INSPRAAKNOTA

Datum	21 november 2013	Documentnummer	
Afzender	Rob van de Braak	Telefoonnummer	0654277738
Afdeling	Projectrealisatie		
Onderwerp	Inspraknota Ontwerpbesluit Projectplan Leuvenumse Beek

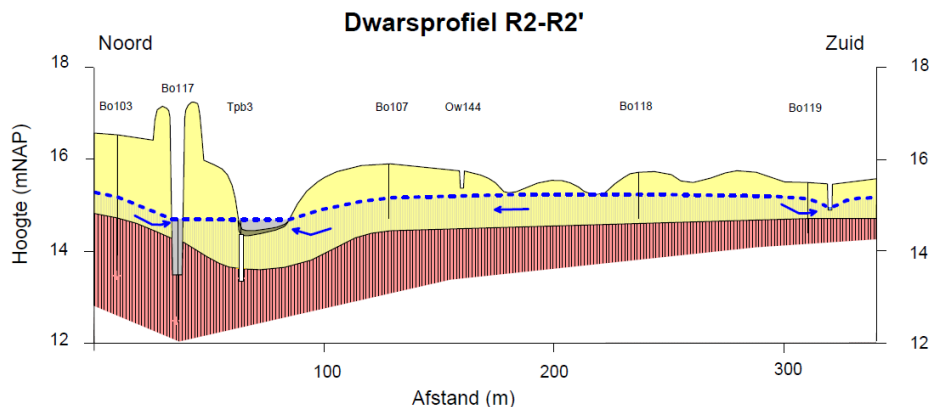
Op de externe bijlage (exb2013-8546) die bij het plan hoort staat aangegeven: opschonen en dempen watergang (optioneel) bij de watergang langs het graslandperceel dat wij pachten van Stichting Landgoed Leuvenum. Wij hebben tijdens de informatieavond aangegeven dat wij, aangezien deze watergang langs ons perceel grasland loopt, het dempen van deze watergang niet zien zitten. Wij denken dat dit voor ons (zeer) nadelige gevolgen zal hebben op de waterafvoer van ons perceel en dat het daardoor voor ons moeilijker zal worden om hiervan voldoende en goede kwaliteit gras te kunnen krijgen doordat het perceel hierdoor natter zal worden. Met deze reactie willen wij nogmaals kenbaar maken dat het dempen van de watergang langs ons perceel wat ons betreft uit het projectplan verwijderd zou moeten worden omdat wij voorzien dat dit zeker wel nadelige gevolgen heeft voor ons perceel.

In het plan wordt tevens het volgende aangegeven: "De geplande maatregelen hebben naar verwachting geen nadelige effecten of nadelige invloed op de omgeving. De effecten op de beekpeilen voor de bovenstrooms en naastgelegen agrarische percelen zijn nihil, de hydraulische capaciteit blijft ongewijzigd." en "De maatregelen zijn zo gedimensioneerd dat er geen negatieve effecten zijn voor de bovenstrooms gelegen landbouwpercelen".

Wat wij missen in het projectplan is de manier waarop dit gemeten wordt en hoe dit beoordeeld gaat worden. Tevens is niet duidelijk welke maatregelen genomen worden wanneer er wel nadelige effecten zouden optreden. Is er een nulmeting gedaan waarop na uitvoering van de plannen teruggekeken kan worden of en hoe e.e.a. zich ontwikkeld heeft (en of de effecten op landbouwgronden positief/negatief hebben uitgedrukt).

Zoals in beide gesprekken aangegeven zijn de maatregelen in de Leuvenumsebeek en de maatregel ter plaatse van de Rode Spreng zo gedimensioneerd dat er geen nadelige effecten voor de agrarische percelen van het landgoed te verwachten zijn. Omdat de zorgen over de nadelige effecten bij het waterschap bekend zijn is hier expliciet rekening mee gehouden in het opstellen van het ontwerp.

De op de plankaart van de Rode Spreng (zie bijlage 2 Projectplan Waterwet) weergegeven optionele te dempen grenssloot was als wens in het plan Rode Spreng opgenomen. Op de inloopbijeenkomst van 16 juli is dit ook aangegeven zijnde een wens maar niet als definitieve maatregel. Tijdens de periode van ter inzage legging is er ruis ontstaan omtrent het wel of niet dempen van deze grenssloot. Om deze ruis definitief weg te nemen zal naar aanleiding van de ingediende zienswijzen de grenssloot definitief niet worden gedempt. Het dempen van de spreng op het eigendom van Natuurmonumenten heeft geen enkele nadelige gevolgen voor de zuidelijk gelegen agrarische percelen omdat de bestaande drainage niet wordt gewijzigd. De ontwateringsmogelijkheden van de landbouwpercelen blijven ongewijzigd. De mogelijke verhoging van de grondwaterstand in het natuurterrein leidt niet tot verhogingen van de grondwaterstand in de landbouwpercelen. De grenssloot zal eventuele stijgingen van het grondwater opvangen en afvoeren, waardoor er geen nadelig effect van het landbouw perceel ontstaat. Daarbij is de grondwaterstroming in het natuurgebied vooral in noord- en westelijke richting, van de landbouwpercelen af gericht. Dit is ook aan u uitgelegd door de bij de toelichting aanwezige hydroloog dhr. R. Meijer op basis van de bijgevoegde dwarsprofiel. De betreffende agrische percelen zijn gelegen aan de zuidzijde van de meest zuidelijke flank van de "natuurlijke" slenk, voorbij de voormalige optioneel te dempen sloot. De te dempen spreng is gelegen aan de noordflank (herkenbaar aan de walletjes).

Aanvullend is afgesproken dat binnen 1 jaar na demping van de Rode Spreng na een natte periode gezamenlijk wordt vastgesteld dat er geen vernattend effect op het landbouwperceel plaats vindt. Deze vaststelling vindt gezamenlijk plaats door middel van een gezamenlijke schouw (In het bijzijn van pachter, waterschap en Natuurmonumenten). De afgesproken beheersmaatregel bij ongewenste vernatting veroorzaakt door demping van de spreng is het verder uitdiepen van de grenssloot.

- De sloot die ter plaatse van de Rode Spreng optioneel in het plan was opgenomen om te dempen wordt definitief niet gedempt. Binnen 1 jaar na demping van de Rode Spreng wordt na een natte periode gezamenlijk vastgesteld dat er geen vernattend effect op het landbouwperceel is. Deze vaststelling vindt gezamenlijk plaats door middel van een gezamenlijke schouw (In het bijzijn van de pachter, waterschap en Natuurmonumenten). De afgesproken beheersmaatregel bij ongewenste vernatting veroorzaakt door demping van de spreng is het verder uitdiepen van de grenssloot.
